ATTIGNY – Pôle scolaire		Visa n°
Référence : .. T.1RS.0001 BDT 19 Émis par : ... COFELY – AXIMA M. Nicolas DEVILLERS Reçu le : 15/04/13 Nos réf : DN/CS/13197 Établi par : ... Dominique NOËL Acousticien, ingénieur A&M	Destinataires : Jean-Philippe Thomas Architectes TCA COFELY – AXIMA M. Nicolas DEVILLERS	9

Livry-Louvercy, le 15 avril 2013

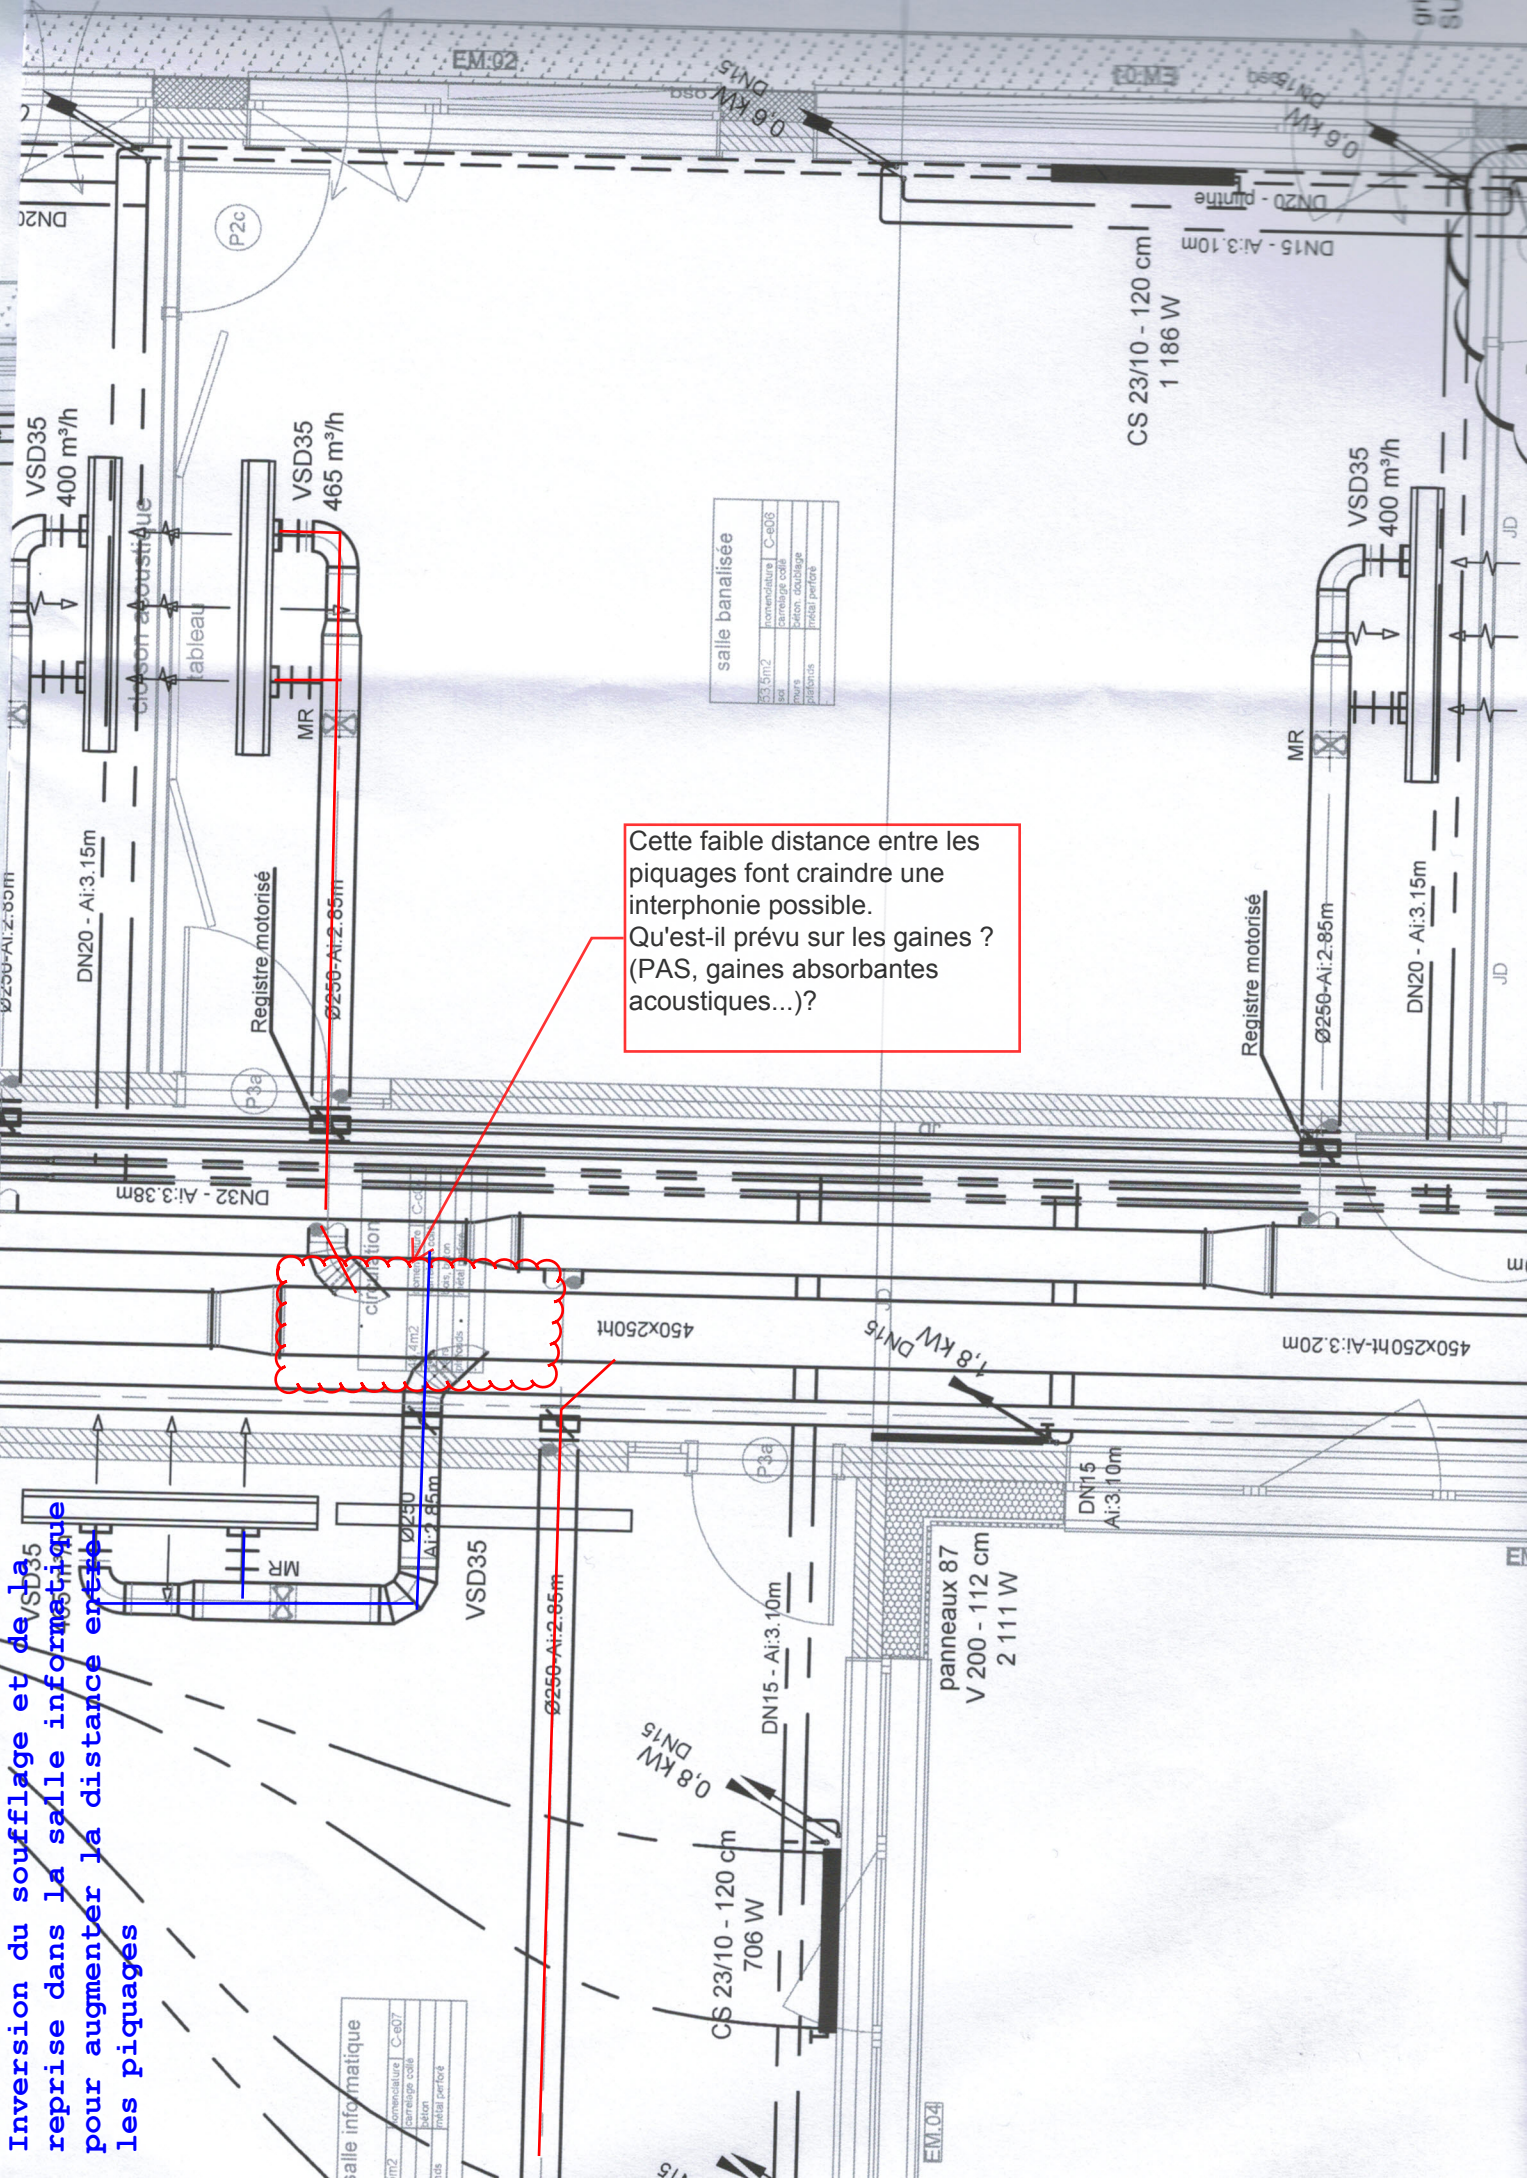
N°	Document	Localisation	Observations	Avis
9-a	CVC C001 B	Collège – RDJ	Interphonie possible due aux piquages. (Voir document joint)	Avis suspendu
9-b	CVC C002 B	Collège – RDC	Lève l'avis suspendu du visa 8-c	Avis favorable
9-c	PLB C001 0	Collège – RDJ		Sans objet
9-d	ST 011	Pompes	Il n'y a aucune information sur les fixations et les raccordements des pompes (Cf. Chapitre 5.8.4 de la Notice acoustique DCE).	Avis suspendu
	ST 014	Solaire		Sans objet
9-f	ST 015	Traitement d'eau		Sans objet

Cette faible distance entre les piquages font craindre une interphonie possible. Qu'est-il prévu sur les gaines ? (PAS, gaines absorbantes acoustiques...)?

n°9a : Nous inverserons le soufflage et la reprise de la salle informatique afin d'augmenter la distance entre les 2 piquages sur la prochaine diffusion

Inversion du soufflage et de la reprise dans la salle informatique pour augmenter la distance entre les piquages
